Tramwartehalle Kleinhüningen Basel

Projektwettbewerb Bericht des Preisgerichts

April 2011

Projekt	auf der Mauer
Verfasser	Rüdisühli Ibach Architekten BSA SIA AG
Bewertung	1. Rang, 1. Preis
Beurteilung

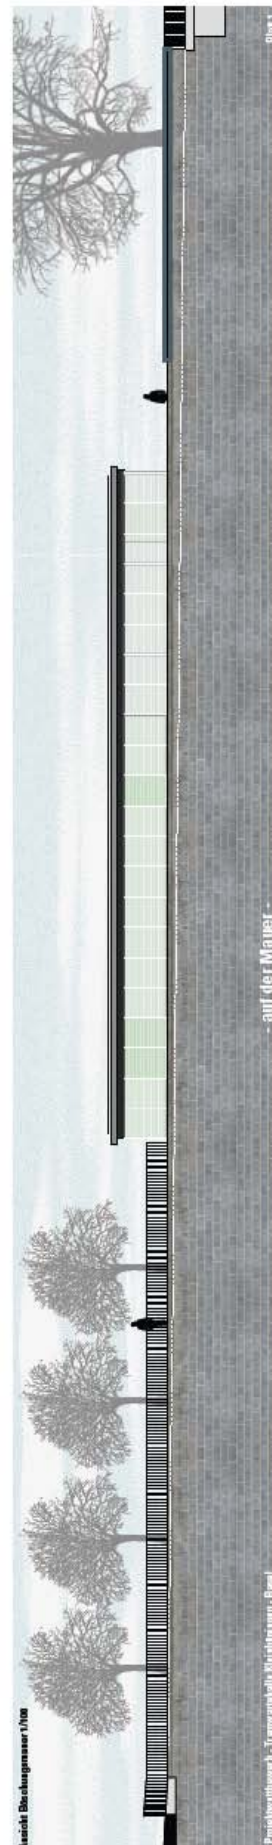
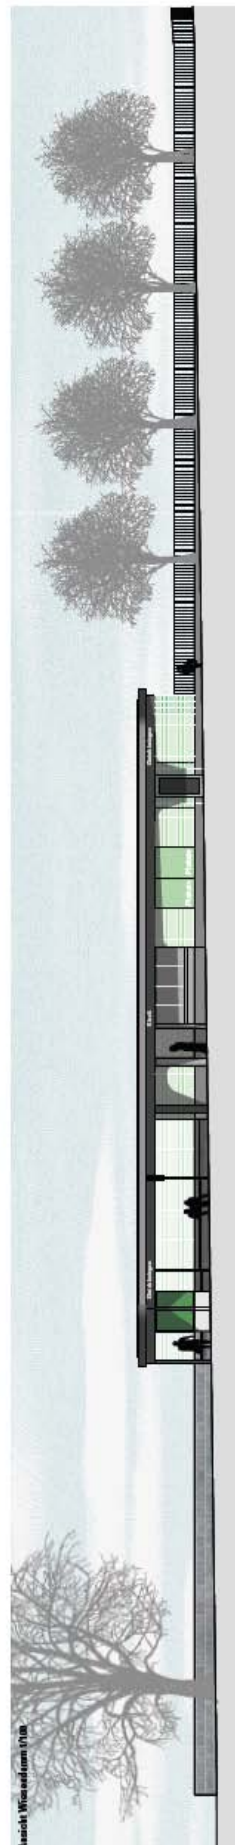
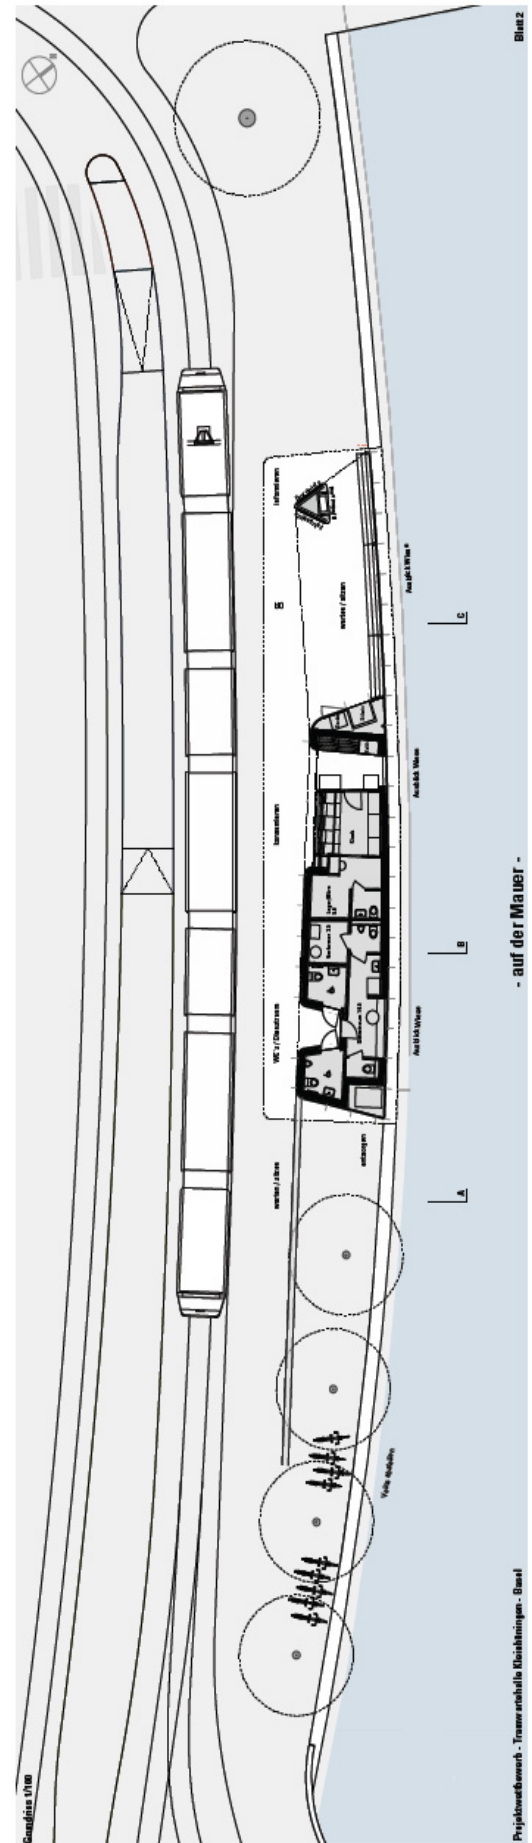
Die neue Wartehalle mit dem grossen Dach wird der Böschungsmauer folgend an diese angebaut und bildet zusammen mit den neu vorgeschlagenen Geländeniveaus eine schlüssige Gesamtlösung. Das Niveau der Gärtnerbrücke wird in Form einer Geländestufe bis an die neue Wartehalle geführt und bei dieser als Gebäudesockel ausgebildet. Die konzeptionell gute Idee von Sockel und Dach mit eingespannter Glasfassade wird leider gestalterisch nicht konsequent umgesetzt. Der Sockel wird durch die Rücksprünge und Unterbrüche leider zum Fragment und der aufgezeigte Übergang von der Glasfassade zum Dachelement wirkt zu technisch konstruktiv.

Funktional kann der Projektvorschlag überzeugen. Die beheizten Raumnutzungen sind in einem kompakten Körper zusammengefasst. Die Raumnische bei den Zugängen WC und Dienstraum wird jedoch als problematisch eingestuft und müsste überprüft werden.

Die grosszügige Wartehalle ist von der Lage her richtig positioniert, profitiert von dem Ausblick auf die Wiese und entspricht insgesamt gut den Bedürfnissen.

Die vorgeschlagene Konstruktion aus massivem Sockel und vorfabrizierten Holzelementen für Wand und Dach wird aus wirtschaftlicher Sicht und auch im Hinblick auf eine kurze Realisierungsphase als gute Lösung eingestuft.

Insgesamt ein überzeugender Projektvorschlag, welcher die geforderten funktionalen und räumlichen Bedürfnisse gut erfüllt.

Das in den Visualisierungen aufgezeigte Erscheinungsbild irritiert jedoch und widerspricht der klaren Konzeptidee von Sockel, Glasfeldern und Dach und müsste im Hinblick auf die klare Projektidee gestalterisch überarbeitet werden.

Die gute Idee der Geländeterrassierung mit einer Weiterführung als Sockel müsste ebenso geklärt und gestalterisch verstärkt werden.

- Das schwebende Dach wirkt zusammen mit dem Beschriftungsband schwer und könnte gestalterisch verbessert werden.
- Die Zugänge zur öffentlichen WC-Anlage und zum Dienstraum BVB sollen frontbündig (keine Nische) angeordnet werden.

Projekt	SEDNA
Verfasser	Barcelo Baumann Architekten GmbH
Bewertung	2. Rang, 2. Preis
Beurteilung

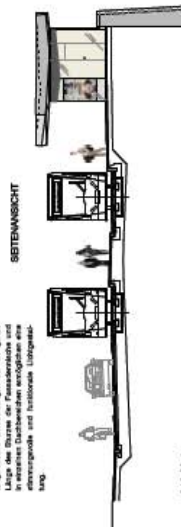
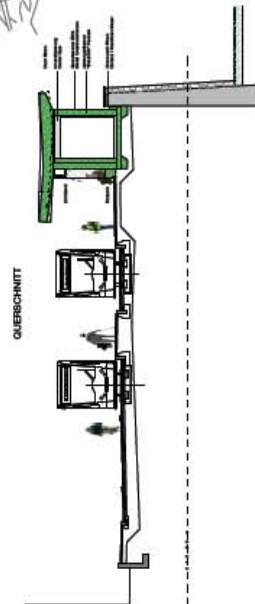
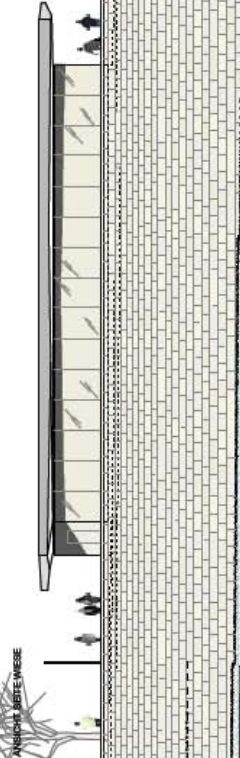
Der konzeptionelle Entscheid der Verfasser eine neue Tramwarte Halle mit einem starken architektonischen Ausdruck vorzuschlagen wurde begrüsst. Das schwere Betondach wird gefaltet und geknickt um dem Körper den Ausdruck eines Steins zu verleihen. Die edle Glasfassade des langgestreckten Körpers darunter schafft einen überraschenden Kontrast dazu.

Die Metapher eines angeschwemmten Findlings verbindet die neue Tramwarte Halle nicht mit dem städtischen Kontext sondern mit dem Natürlichen: die Wiese als prägendes Element des Ortes wird spürbar.

Die verschiedenen Funktionen sind kompakt im gedeckten Volumen untergebracht, alle Zugänge und bediente Nischen sind gleisseitig angeordnet. Dies produziert eine Erschliessungsfläche im Wartebereich entlang dieser Front. Besonders im westlichen Teil der Haltestelle die aus Erfahrung intensiver benutzt wird, ist die gedeckte Fläche deutlich unterdimensioniert.

Die primäre Tragstruktur ist sorgfältig und umfassend entwickelt und würde eine Flexibilität der Nutzungen in der Zeit ermöglichen. Beim vorliegenden Entwurf wird aber eine angemessene Dimensionierung der verschiedenen Zonen des gedeckten Bereichs, besonders der Wartezone bemängelt.

Projekt	OB-8!
Verfasser	Merki Schmid Architekten GmbH
Bewertung	3. Rang, 3. Preis
Beurteilung

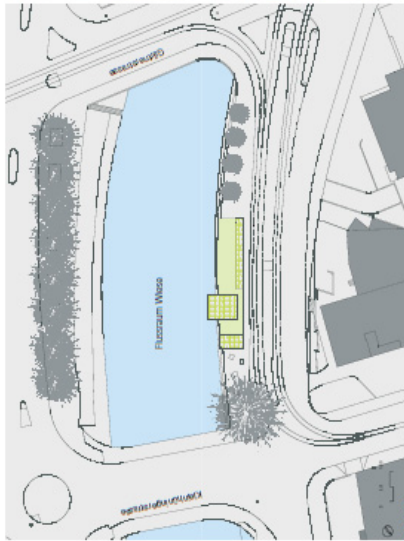
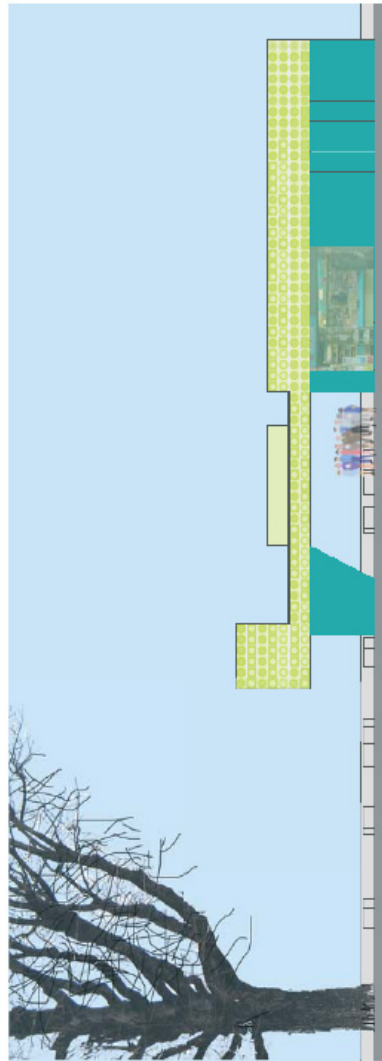
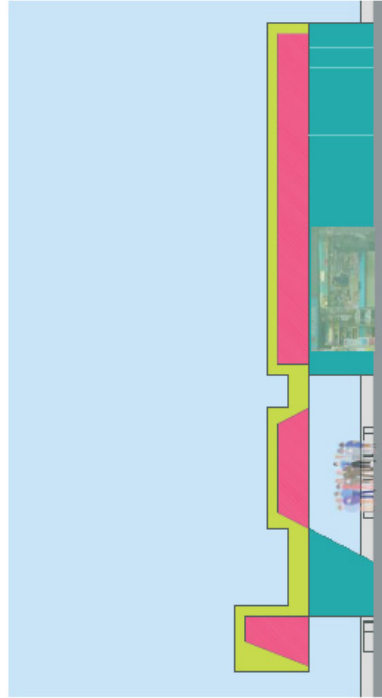
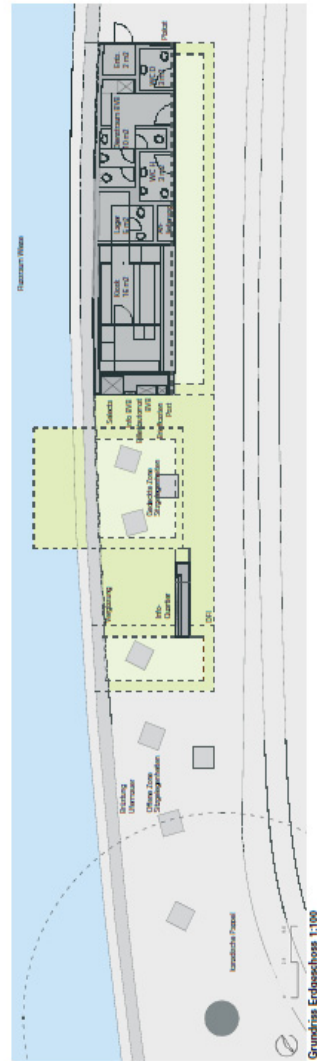
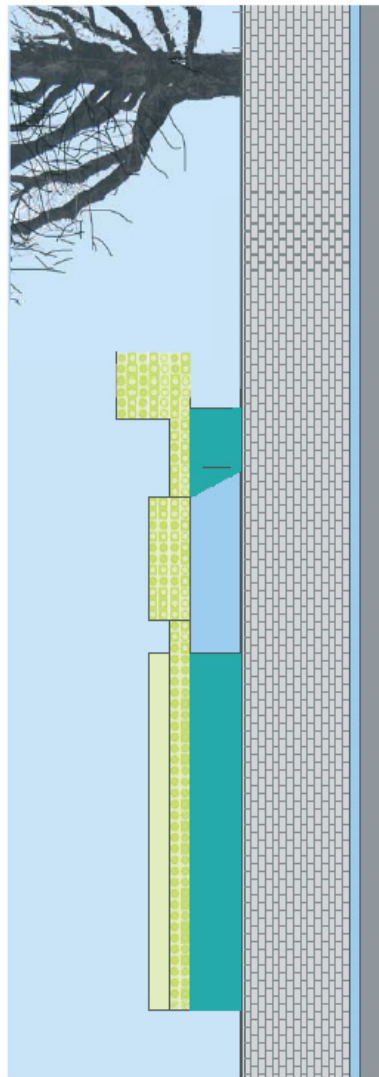
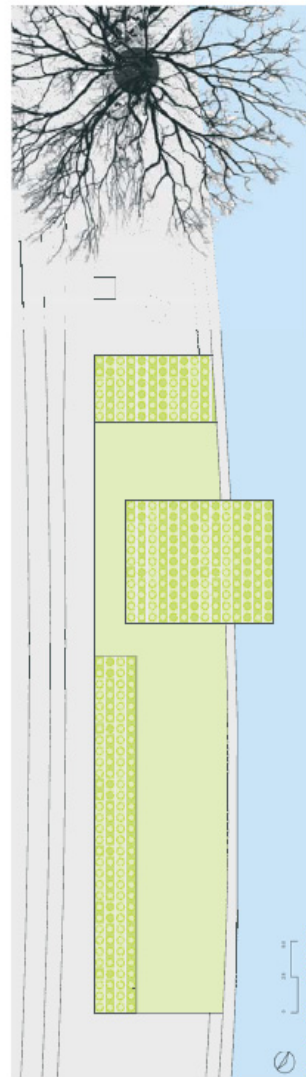
Sowohl nutzungsmässig als auch städtebaulich wird die Aufgabe korrekt umgesetzt. Die Raumorganisation führt zu einem kompakten Kubus mit einem attraktiven, grosszügig überdeckten Aussenraum.

Das funktional überzeugende Projekt sucht einen architektonischen Auftritt, der weit über das Thema einer Tramwartehalle hinausgeht. Die mit BVB-grünen Glaspanelen verkleideten Nutzräume werden durch das kubisch gegliederte Dachelement dominiert. Die Sinn- und Zeichenhaftigkeit dieser Dachskulptur wird in Frage gestellt. Der gesuchte Bezug zu dem Hafenareal lässt sich mit dieser Bauaufgabe wohl kaum herstellen. Die vorgeschlagene Bespielungsmöglichkeit der farbigen Leuchtkörper dürfte nicht nachhaltig sein. Auch für dieses Projekt gilt einmal mehr: „less is more“.

Projekt	Freie Sicht aufs Mittelmeer
Verfasser	ARGE Kräuchi Architekten ETH SIA und ZMIK GmbH
Bewertung	1. Rundgang
Beurteilung

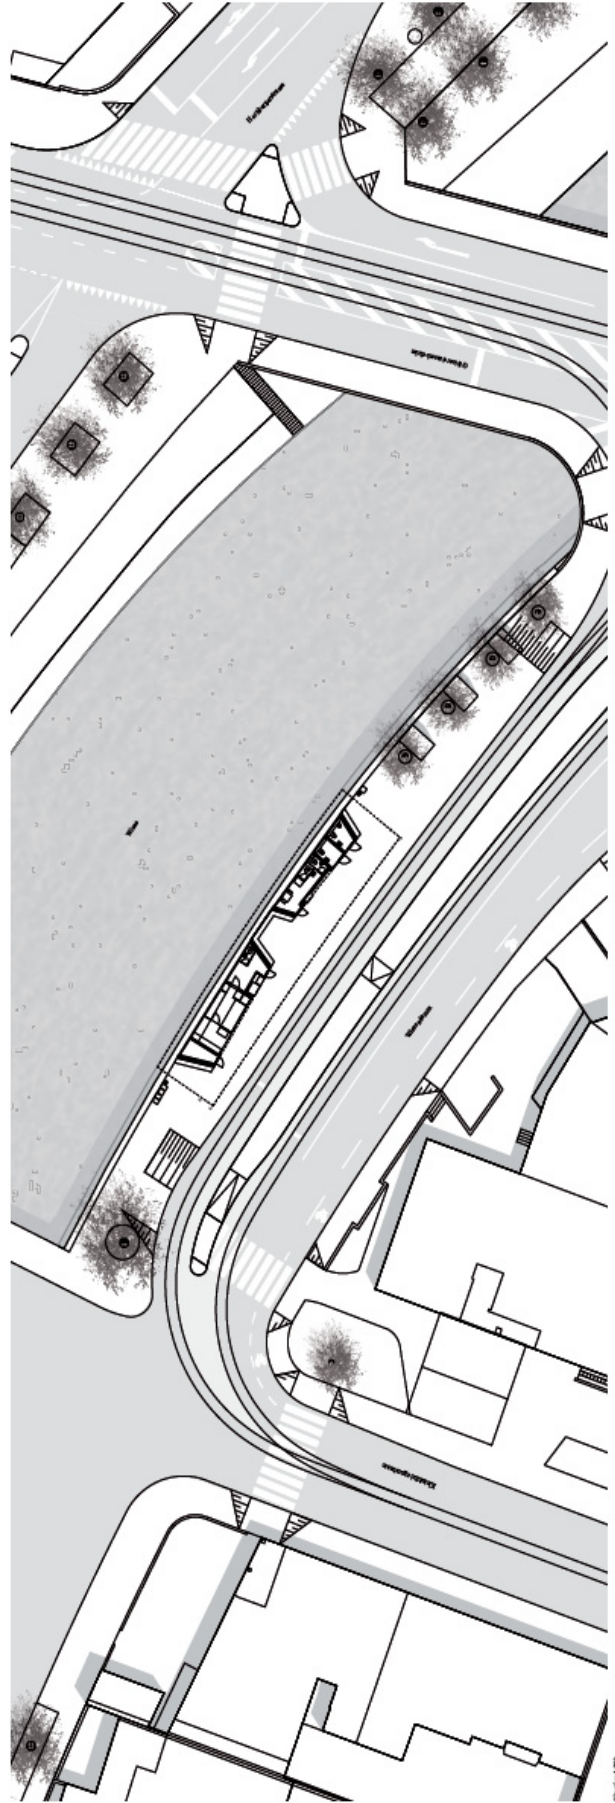
Das Projekt „Freie Sicht aufs Mittelmeer“ wirkt auf den ersten Augenblick sehr elegant, diesen Eindruck wird durch die Überhöhe des bedeckten Raums und ein minimal dimensioniertes Dach erzeugt. In einer näheren Betrachtung wurde aber die Dimensionierung des Daches als unglaublich betrachtet und die Überhöhe aus funktionalen Gründen negativ bewertet.

Die funktionalen Räume der Tramhaltestelle sind in zwei Baukörper durch die Wartehalle getrennt. Versteckten Ecken werden somit generiert. Das Sicherheitsgefühl an diesem Ort hängt stark mit der freien Übersicht zusammen, die wurde hier bemängelt.

Die funktional eher problematischen Überhöhe erzeugt ein hohes Bauvolumen mit entsprechend hohen Kosten.

Projekt	KABOTAGE
Verfasser	Butscher Architekten AG
Bewertung	1. Rundgang
Beurteilung

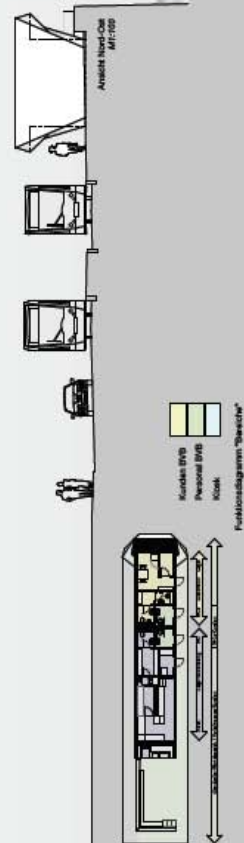
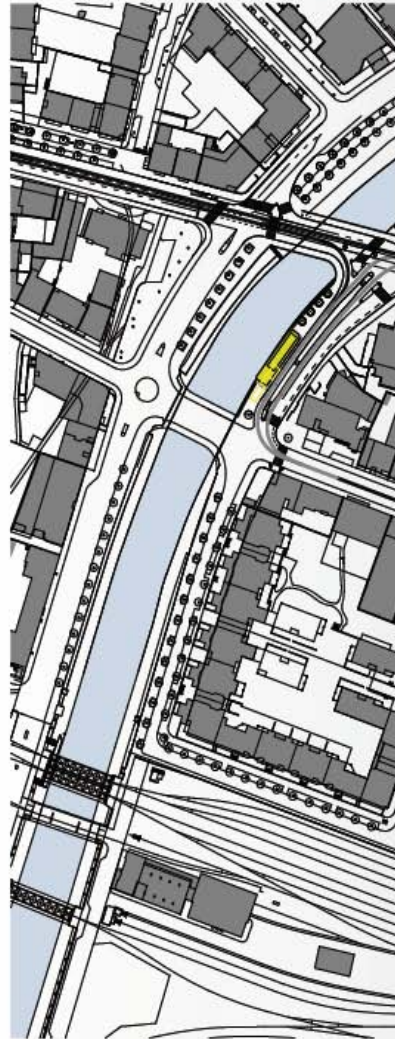
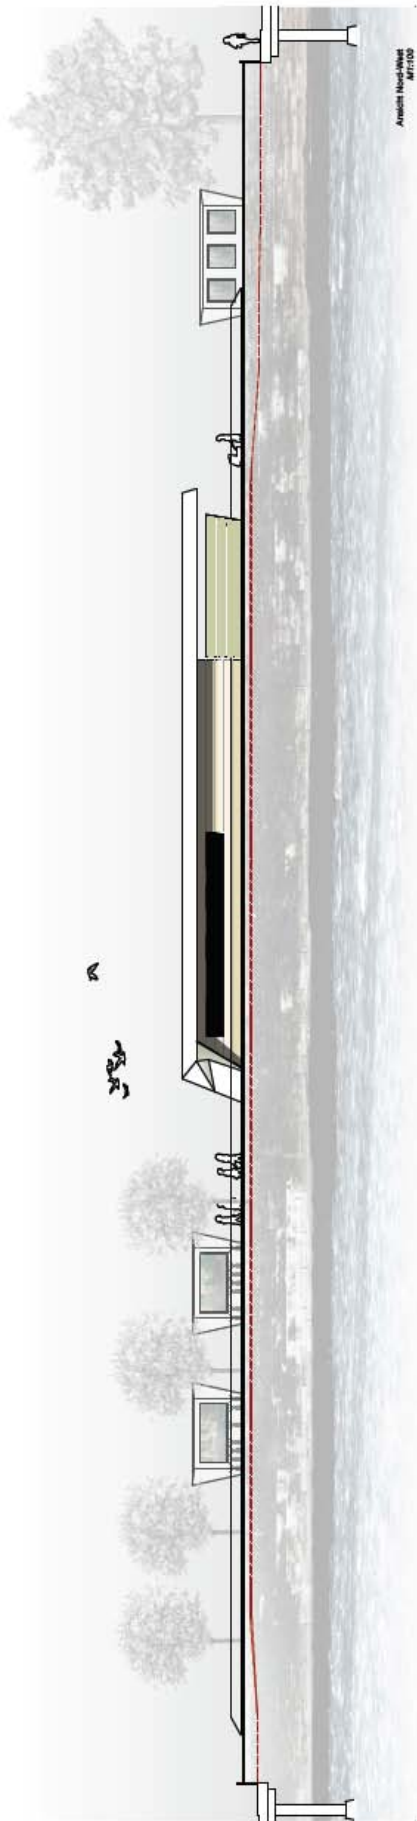
Das Projekt „KABOTAGE“ schlägt einen kompakten Baukörper vor, der sich durch seine objekthafte Architektur städtebaulich ungenügend in die Situation integrieren lässt.

Die Raumnutzungen sind in einem kompakten Bauvolumen unter ein massives Dach zusammengefasst. Der Wartebereich, der Kiosk und die übrigen Nebenräume sind in ihrer Lage richtig angeordnet.

Die vorgeschlagene Konstruktion mit der Primärstruktur aus Stahlbeton / Sichtbeton wird bezüglich der kurzen Realisierbarkeit als nicht optimal betrachtet.
